SOPRINTENDENZA ARCHEOLOGIA,
BELLE ARTI E PAESAGGIO DELLE MARCHE

Oggetto: FANO (PU) – Piano particolareggiato del comparto "Parco urbano in zona aeroporto". Richiesta del parere della Soprintendenza archeologia, Belle Arti e Paesaggio delle Marche
Tutela archeologica ex art. 28, c. 4 del D. Lgs. 42/2004. Trasmissione parere.

ALLEGATO 1

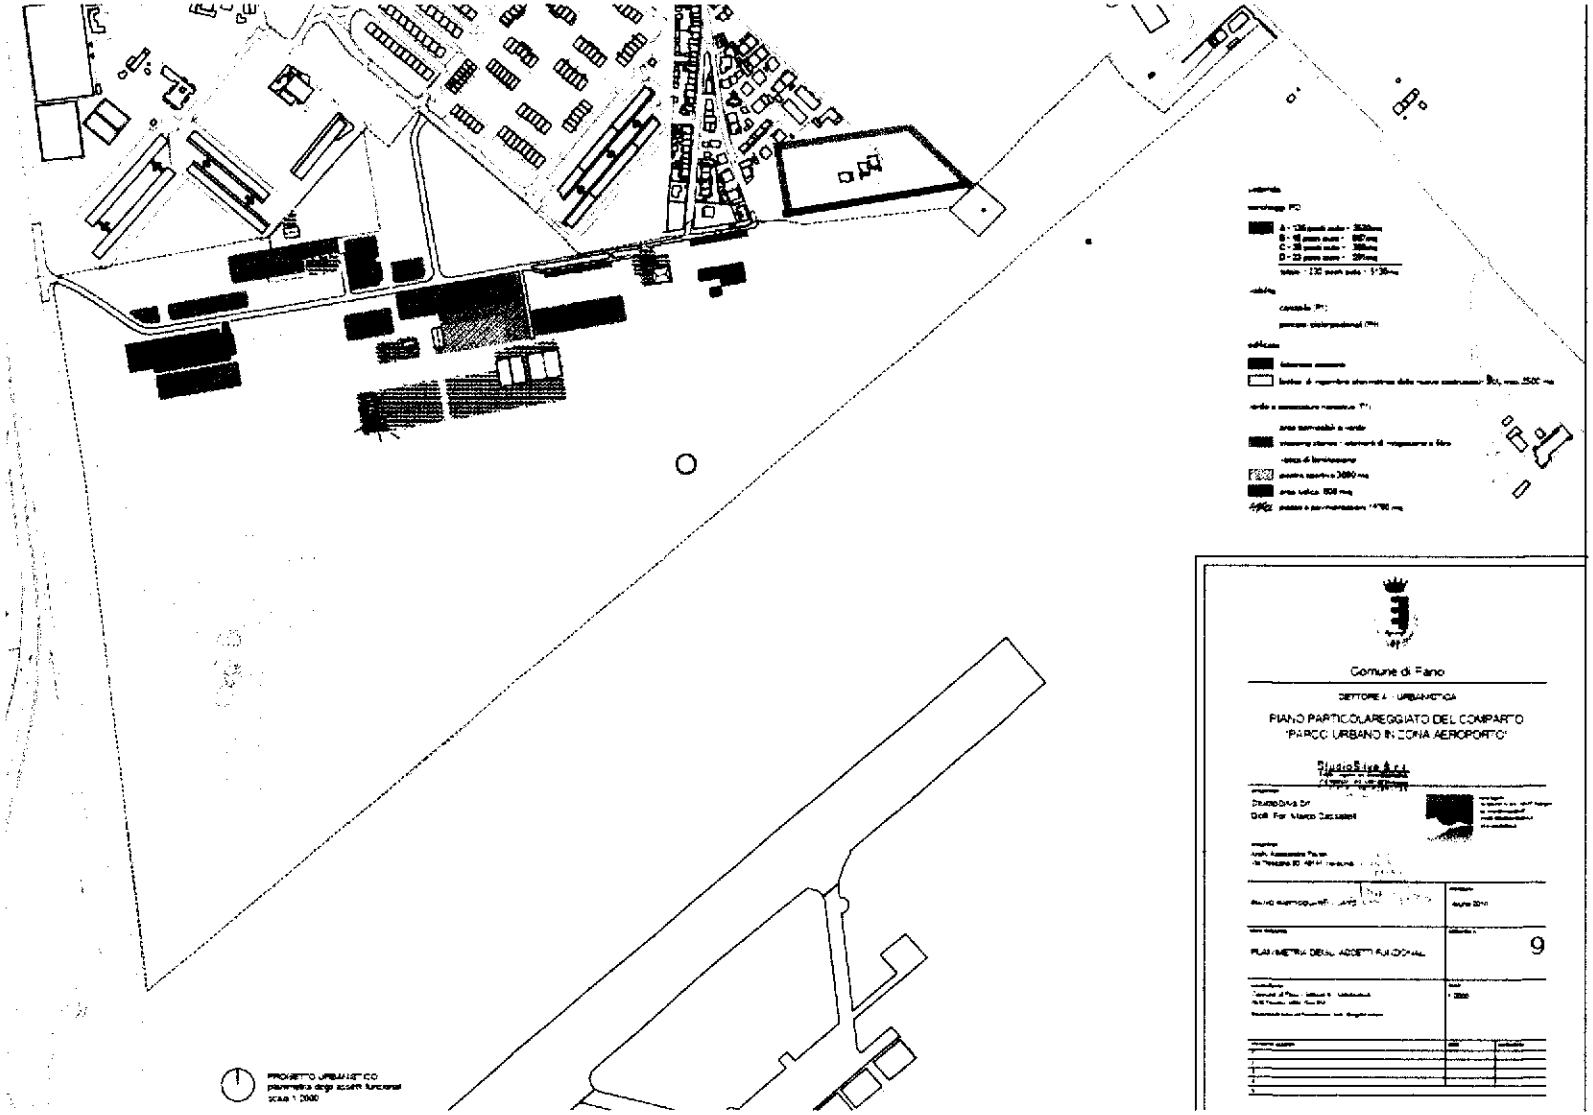
A tal proposito si suggerisce di variare l'ultimo tratto della strada che taglia trasversalmente il parco nella zona Nord-Est in modo da formare un angolo dopo l'area ludica e, dopo aver percorso parzialmente il limite dell'area di progetto, andare a connettersi con il percorso combaciante con il limite meridionale dal progetto ripercorrendo il tratto di asse centuriale. Ad ogni buon fine si allega la pianta modificata del progetto (Allegato 1), dove in colore azzurro è indicata la variante suggerita e in colore rosso il tratto di percorso ciclo pedonale che verrebbe eliminato dal progetto.
